**Modulo per la presentazione delle osservazioni per i piani/programmi/progetti sottoposti a procedimenti di valutazione ambientale di competenza statale**

ID: Codice procedura (ID\_VIP/ID\_MATTM):10844

Impianto per la produzione di energia elettrica da fonte eolica, costituito da 6 aerogeneratori della potenza complessiva di 37,2 MW, un sistema di accumulo da 25 MW e relative opere connesse in località "Rempillo" nel comune di Pitigliano (GR).

# TESTO DELLE OSSERVAZIONI

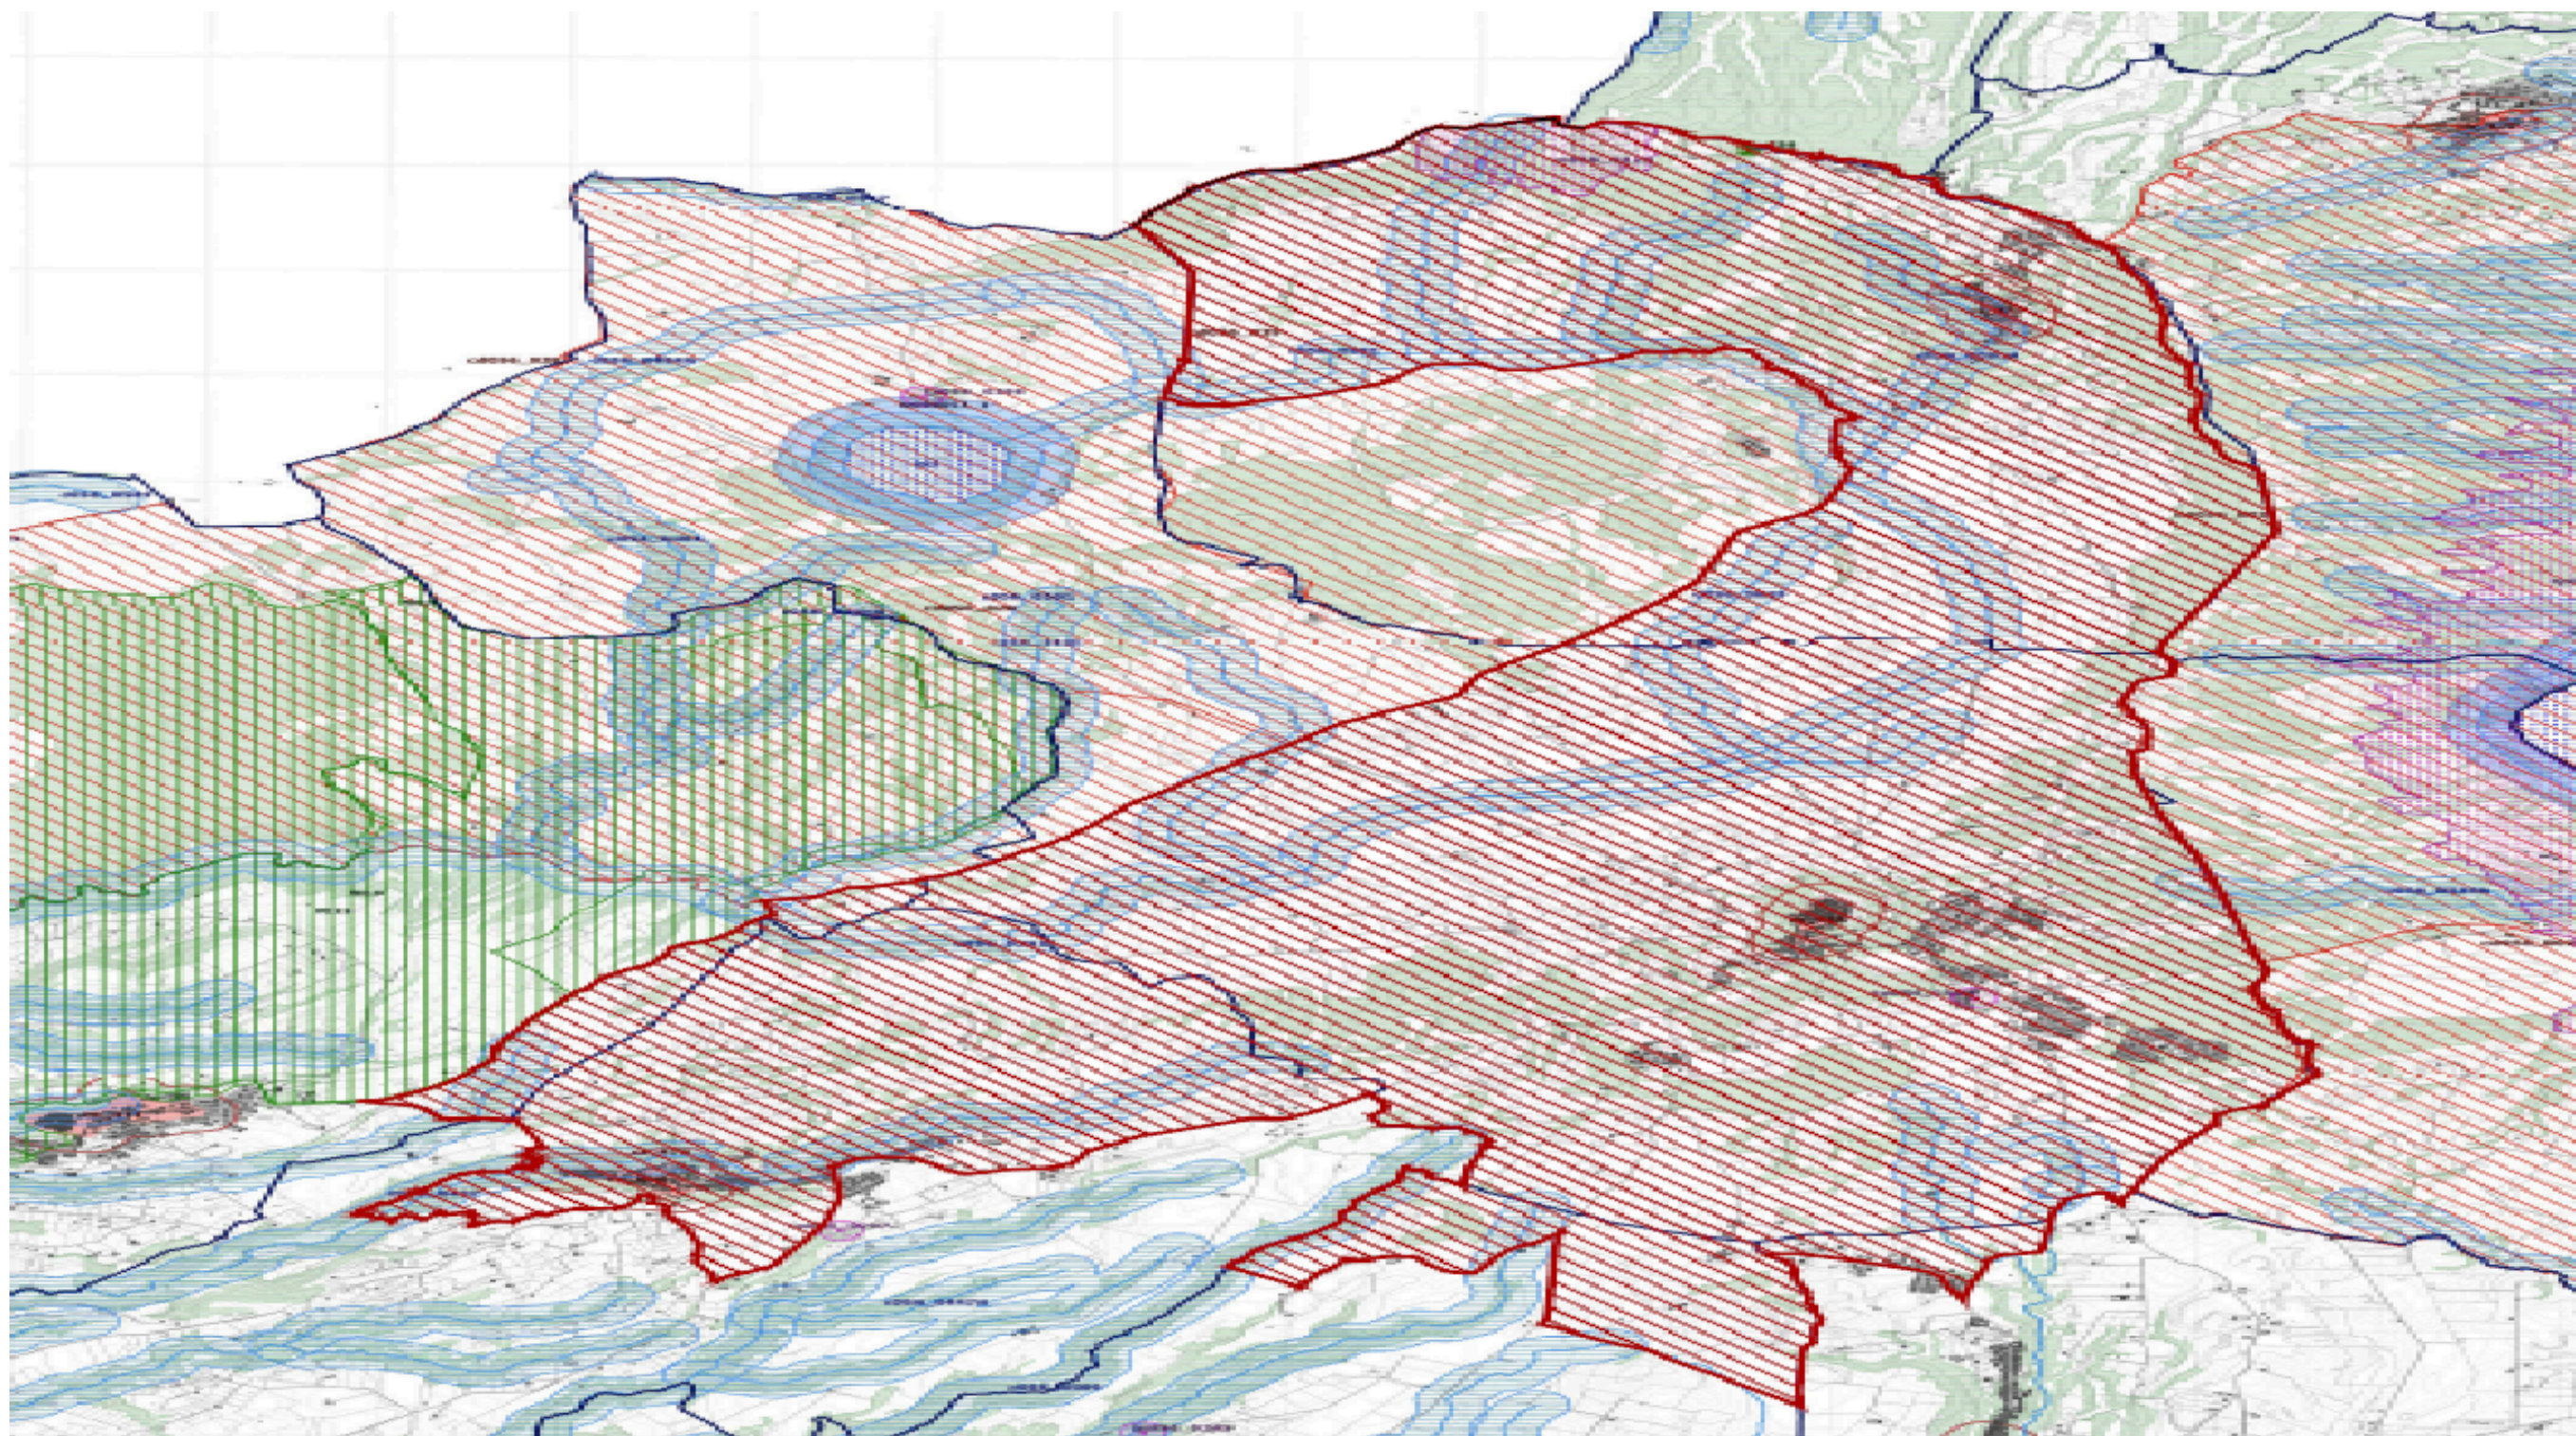
l'immagine n. 2 dell' ALLEGATO) all'area di notevole interesse pubblico " Conca del lago di Bolsena" (D.M. 24.10.1960). Praticamente una vasta zona che per interesse paesaggistico e naturalistico oltre che storico, archeologico e identitario rappresenta un unicum nel panorama nazionale.

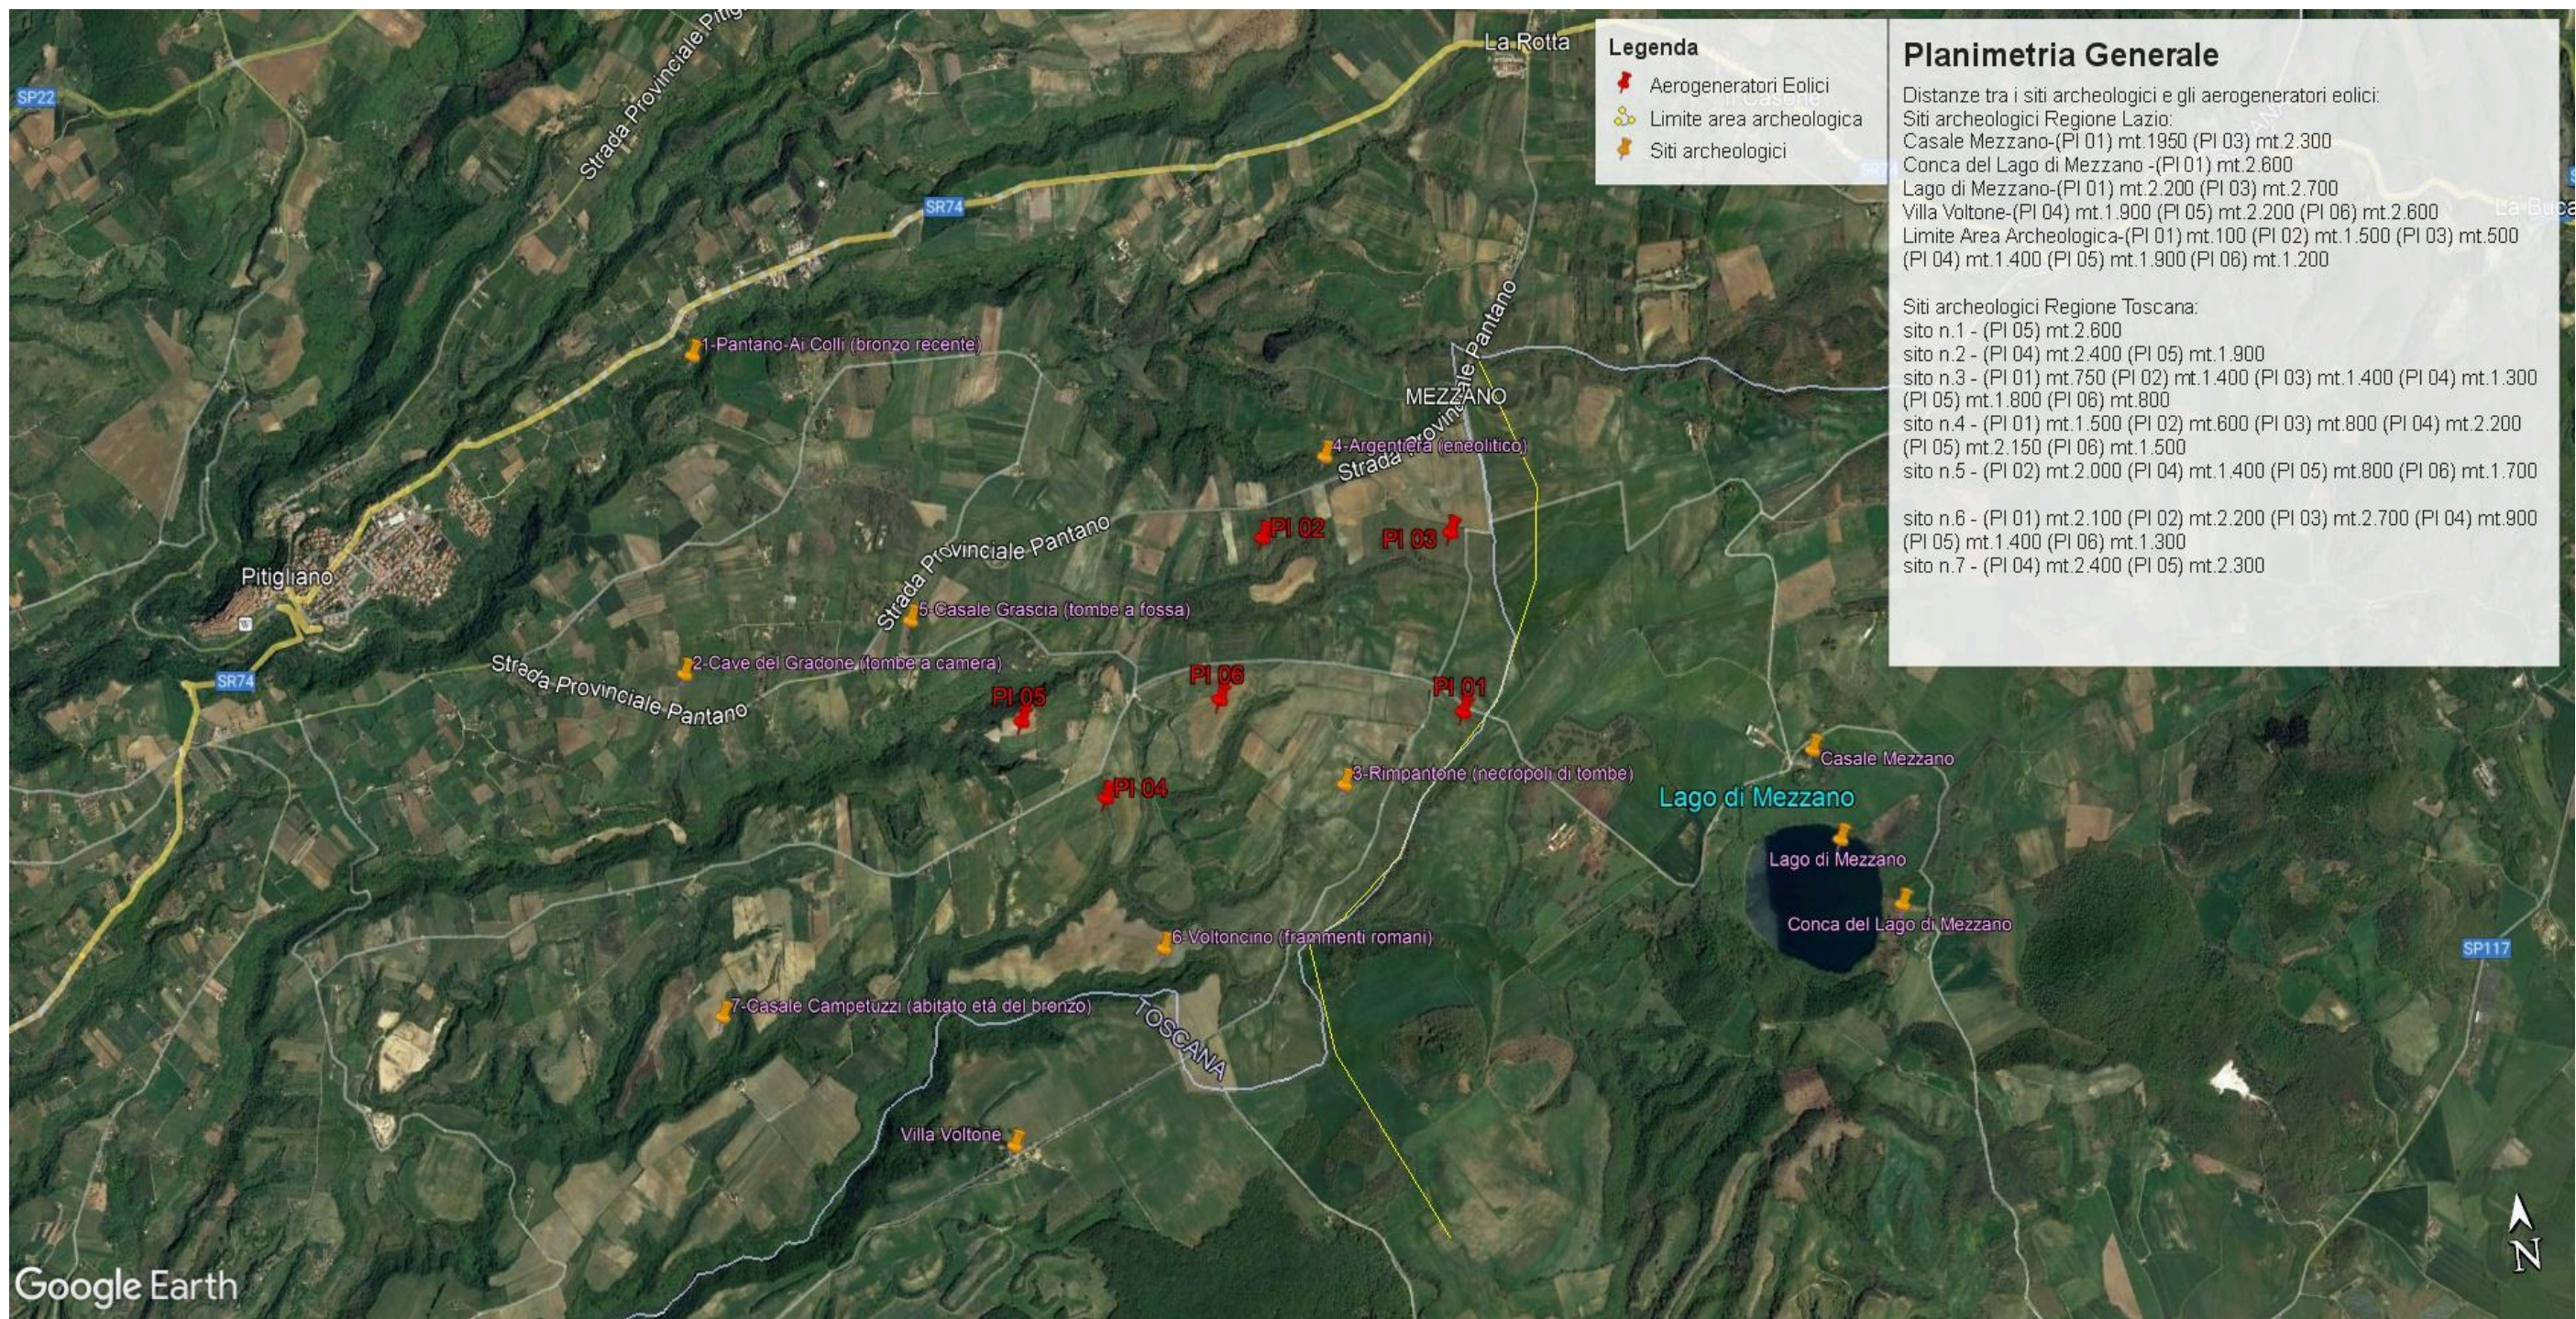
Inoltre, la zona in cui insisterebbe l'impianto eolico industriale Rempillo è compresa nelle fasce di rispetto di 3 km di diversi beni archeologici tutelati dalla parte II del Codice dei Beni Culturali (vedi

Allegato, immagine n. 3). Inoltre le pale P04 e P05 ricadono all'interno di un'area archeologica che la Proponente vorrebbe cancellare per il semplice fatto che non è riportata nel documento regionale ma nel documento provinciale come meglio dettagliato nell'Osservazione n. 5. Alla luce di quanto documentato appare chiaro quindi che la collocazione dell'impianto non ha tenuto conto alcuno dei vincoli dell'area nella quale è stato progettato e l'inserimento dell'impianto eolico nel paesaggio e sul territorio non è corretto (Allegato IV delle Linee guida nazionali di cui al D.M dello Sviluppo economico del 10.09.2010).
